AUTOSTRADA (A1) : MILANO - NAPOLI

SVINCOLO DI SCANDICCI

PROGETTO DEFINITIVO

ABACO - NOTA DI RISCONTRO
Richiesta integrazioni Regione Toscana

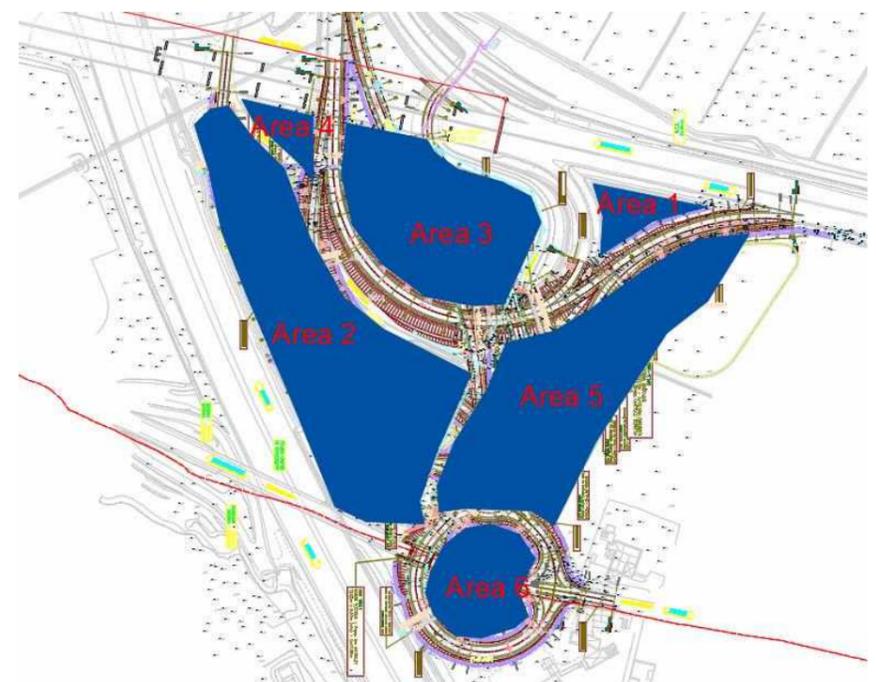
Rispetto a quanto valutato nella documentazione presentata, come evidenziato dal Comune di Firenze nel proprio contributo tecnico, **non risulta corretto il valore dei tiranti considerato per il calcolo dei volumi da compensare**. Infatti, secondo quanto è possibile desumere dalla legenda della mappa dei tiranti idrici inserita nella documentazione, risulta che gli stessi, presso la zona di intervento, hanno valore > di 2,5 m mentre per il calcolo del compenso è stato fatto riferimento al valore di 2,5 m.

Per quanto sopra, fatto salvo quanto previsto in relazione alle modalità compensative e quindi alla verifica del non aggravio di rischio in altre aree di cui alla LR 41/2018 (Vd. precedente punto 2.4), **si chiede al proponente che per il computo dei volumi sottratti si faccia riferimento al livello idraulico dell'evento esondativo con Tr.200 anni, computando il compenso come differenza tra stato attuale e stato di progetto**.

Atteso che risulta presente solo una descrizione testuale delle aree di compenso nella documentazione presentata, **si chiede al proponente di integrare gli elaborati con l'individuazione (perimetrazione) di tali aree ed una valutazione sulla effettiva invasabilità dei volumi di esondazione, considerati i vari rilevati previsti in progetto**.

IDR Il valore di tirante pari a 2,5 metri è stato assunto in quanto ritenuto cautelativo nella stima dei volumi di compenso idraulico da prevedersi al fine di perseguire il principio di "non aggravio delle condizioni di rischio in altre aree, non determinando una riduzione dei volumi di esondazione", come meglio si desume più chiaramente da quanto sotto esposto.

Lo strumento *webgis* dell'Autorità di Bacino Distrettuale dell'Appennino Settentrionale consente di individuare la distribuzione dei battenti dell'Arno per l'area dello svincolo in esame. Secondo quanto è possibile visualizzare su tale *webgis*, le campiture individuate si riferiscono alle "aree a potenziale esondazione" e la tipologia di modello alla base di tali perimetrazioni risulta essere denominata "Modello Piana Fiorentina", dalla quale si evince che si tratta di un modello di larga scala per la valutazione delle aree di esondazione dell'Arno e dei suoi affluenti. Nel metadato associato si legge inoltre che tale strato informativo riporta la carta dei battenti idraulici duecentennali. Sulla base di questa informazione la quota di massima piena sull'area è pari a 38,25 metri s.l.m.

Al fine di ottenere una stima del valore medio del tirante effettivo sull'area dello svincolo, l'area complessiva è stata suddivisa in 5 zone differenti, per ciascuna delle quali è stato calcolato il tirante medio fornito nella tabella in calce.

Da essa si evince che in nessun caso la quota media del terreno su tali aree è inferiore a 35,75 metri; per cui solo per l'area 2 il tirante medio è effettivamente pari a 2,5 metri, mentre negli altri casi è anche significativamente inferiore.

Relativamente alla effettiva invasabilità dei volumi di esondazione, si chiarisce che il sistema dei recapiti finali dell'area di svincolo non viene modificato. Tanto nelle condizioni ante operam quanto in quelle post operam, l'innalzamento dei livelli sull'Arno e sui suoi affluenti (tra cui il torrente Dogaione che confluisce nell'Ema), consentirà, per rigurgito sul torrente Dogaione sui fossi di guardia dell'Autostrada e della Fi-Pi-Li, l'invaso dei volumi a ciò destinati.
